AGRANDISSEMENT DES INSTALLATIONS PORTUAIRES AU PORT DE VALLEYFIELD

ÉTUDE D'IMPACT SUR L'ENVIRONNEMENT

ADDENDA #5 – RÉPONSES À LA TROISIÈME DEMANDE D'ENGAGEMENTS ET
D'INFORMATIONS COMPLÉMENTAIRES DU MELCCFP

DATE : 9 DÉCEMBRE 2024

Figure R.10 Modélisation hydraulique de l'ajout d'un ponceau à l'ouest dans le marais St-Louis

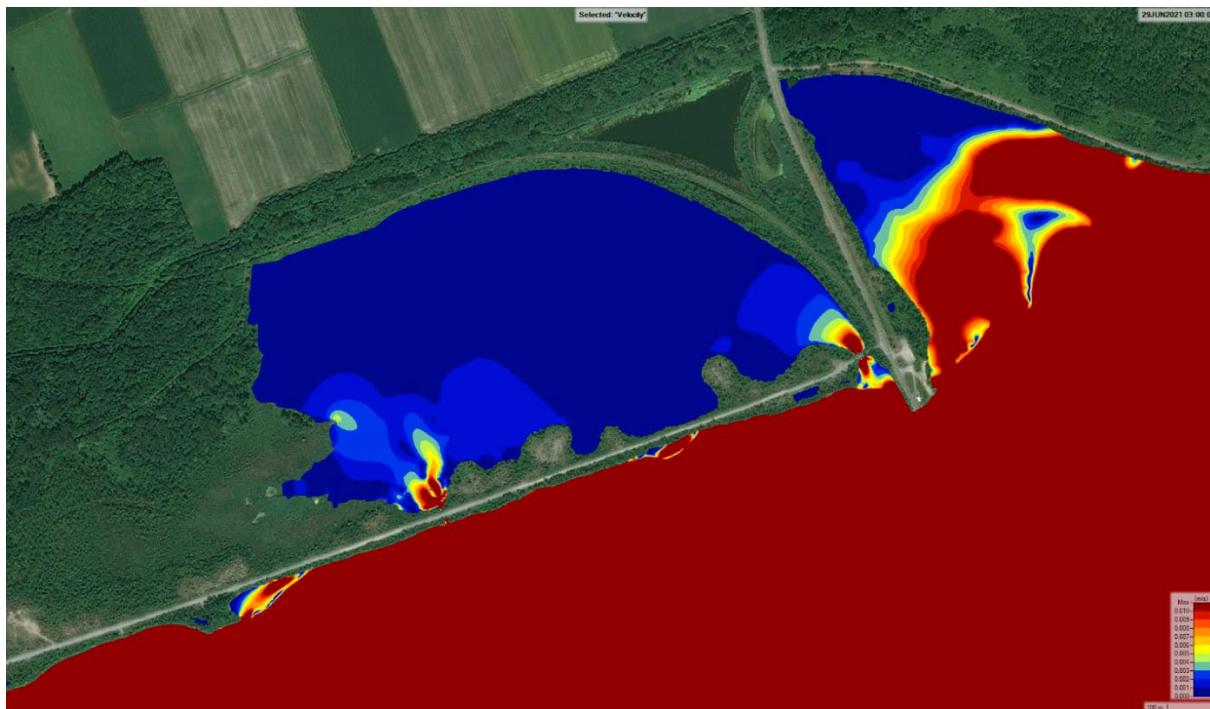
L'avis technique concernant les conditions hydrauliques dans le canal de Beauharnois, dans le secteur du Marais Saint-Louis présenté par l'initiateur à l'annexe G, ne concerne que le niveau de

l'eau dans le ponceau dont l'aménagement est envisagé à titre de projet de compensation et ne décrit pas quels sont les gains attendus au niveau de la circulation de l'eau dans le marais Saint-Louis. L'initiateur doit préciser, à l'aide d'une modélisation hydraulique, la manière dont la circulation de l'eau au sein du marais sera optimisée pour le poisson grâce à l'aménagement du nouveau ponceau.

Plus précisément, l'initiateur doit :

- 1) *Détailler les mesures qui seront mises en œuvre pour assurer la circulation de l'eau dans le marais en tout temps (ex. dragage de certains secteurs du marais, entretien de végétation émergente, entretiens récurrents des débris obstruant les ponceaux, etc.) advenant une diminution de la circulation de l'eau dans le marais;*
- 2) *Fournir une estimation des superficies d'habitat qui seront améliorées ou rendues disponibles pour le poisson en période d'étiage grâce à l'aménagement du ponceau afin d'apprécier les gains attendus.*

Une étude hydraulique réalisée par WSP (2023) a porté sur l'impact de l'ajout d'un lien hydrique à l'ouest du marais Saint-Louis sur la circulation de l'eau au sein du marais. Les analyses montrent que le niveau du canal de Beauharnois fluctue quotidiennement et de façon importante durant toute l'année en raison des opérations d'Hydro-Québec à la centrale Beauharnois en aval. De 2005 à 2023, la variation du niveau d'eau dans une même journée a fluctué entre 0,01 et 0,64 m pour une moyenne de 0,09 m. Ces variations constantes du niveau sont le mécanisme principal qui génère les échanges entre le canal et le marais. La modélisation hydraulique réalisée pour deux périodes représentatives démontre que l'ajout du ponceau permet d'augmenter significativement le marnage dans le marais et de doubler les échanges d'eau entre le canal et le marais, autant en été qu'en hiver.

Une seconde étude hydraulique a ensuite été réalisée par WSP (2024) afin d'optimiser le concept de ponceau. Cette dernière s'est basée sur des caractéristiques de ponceau optimisées visant notamment à réduire le potentiel de sédimentation en rehaussant le radier du ponceau ainsi que le chenal de part et d'autre du ponceau d'environ 0,5 m. La modélisation de la circulation de l'eau selon ces paramètres a démontré que les échanges d'eau entre le canal et le marais étaient environ doublés comparativement aux conditions actuelles avec un seul lien hydrique présent à l'est. Le concept optimisé pour le nouveau ponceau à l'ouest est donc aussi efficace que le concept original, mais en réduisant le risque de sédimentation.

- 1) Selon le concept optimisé, le potentiel de sédimentation en périphérie du ponceau sera fortement réduit car le ponceau et le chenal de part et d'autre seront aménagés à un niveau adéquat pour éviter l'envasement et favoriser les échanges d'eau. Aucun dragage ni entretien de la végétation n'est prévu. Les échanges d'eau accrues sont évalués comme équivalents en été et en hiver, et ce vers le canal (+0,4 m³/s) et vers le marais (-0,4 m³/s) comparativement au débit moyen actuel de 0,2 m³/s entre les deux milieux (WSP, 2023). En ce sens, il est estimé que la dynamique sédimentaire engendrée par ces débits optimisés devrait faire en sorte de ne créer aucun apport de sédiments supplémentaire au marais (bilan nul) comme l'arrivée et la sortie d'eau du marais sont identiques. De plus, le plan d'eau actuel possède déjà une forte végétation aquatique en raison de sa nature stagnante et bien que les apports d'eau au marais seront améliorés, cette situation ne devrait pas changer. Il serait ainsi vain de tenter d'y contrôler une végétation aquatique qui recolonisera sans cesse le milieu d'eau calme qui demeurera somme toute protégé. Enfin, il pourrait être possible de procéder à un suivi de la circulation d'eau visant à retirer des débris ligneux qui pourraient s'y accumuler de façon annuelle, notamment au printemps suite à la fonte des glaces. Toutefois, étant donné que le bassin est en situation isolée et n'est pas exposé à une dynamique de crues printanières et de fortes fluctuations de niveaux d'eau car ceux-ci sont contrôlés dans le canal, il apparaît peu probable qu'il y ait une problématique de débris ligneux s'accumulant dans le ponceau.

- 2) Le concept d'étiage dans le marais en est un différent de celui auquel les milieux hydriques sont typiquement exposés étant donné les faibles fluctuations du canal de Beauharnois dont le niveau d'eau est régulé par la centrale en aval. Cependant, sur une base annuelle, c'est aux mois de février et mars que se manifeste les plus faibles niveaux d'eau moyens dans le canal et donc, dans le marais (selon les données à l'écluse de Beauharnois – WSP, 2023). Toutefois, les fluctuations du niveau d'eau dans le canal en hiver sont plus importantes et donc créent un apport d'eau supplémentaire (débit moyen) vers le marais à cette période de l'année selon les modélisations (WSP, 2024). Ainsi, il n'est pas évalué qu'il y ait de réelle situation d'étiage dans le marais selon les conditions hydrauliques qui y seraient optimisées. Cependant, en présence d'un couvert de glace en hiver, il va de soi que les échanges d'eau pourraient être réduits, ce qui est une situation à laquelle on ne peut remédier.

Enfin, la figure suivante, issue de la modélisation hydraulique avec un ponceau ajouté à l'ouest du marais, permet de constater l'ampleur de l'apport d'un nouveau lien hydrique et des superficies du marais qui pourraient en bénéficier. Cette dernière montre une superficie d'influence du nouveau ponceau à l'ouest qui est environ le double de celle reliée au ponceau existant à l'est. Toutefois, l'évaluation de la superficie où la qualité du milieu serait améliorée, notamment pour la concentration en oxygène dissous, demeure un exercice complexe. En sachant que l'étude du Comité ZIP du Haut-St-Laurent (2018) avait évalué qu'environ 40% du marais avait des teneurs en oxygène dissous adéquats pour la vie aquatique ($> 4\text{mg/L}$), il peut toutefois être estimé que le nouveau ponceau devrait engendrer des échanges d'eau améliorant la qualité du milieu sur une superficie similaire. En fait, le nouveau ponceau envisagé a des dimensions d'ouverture de 2 m par 2 m, ce qui est supérieur au ponceau double à l'est qui a deux ouvertures d'un diamètre de 0,9 m. Ainsi, il semble conservateur d'avancer que le nouveau ponceau pourrait avoir une superficie d'influence dans le marais au moins équivalente à celle du ponceau existant, soit environ 40% des 542 000 m^2 du marais, soit environ 200 000 m^2 .
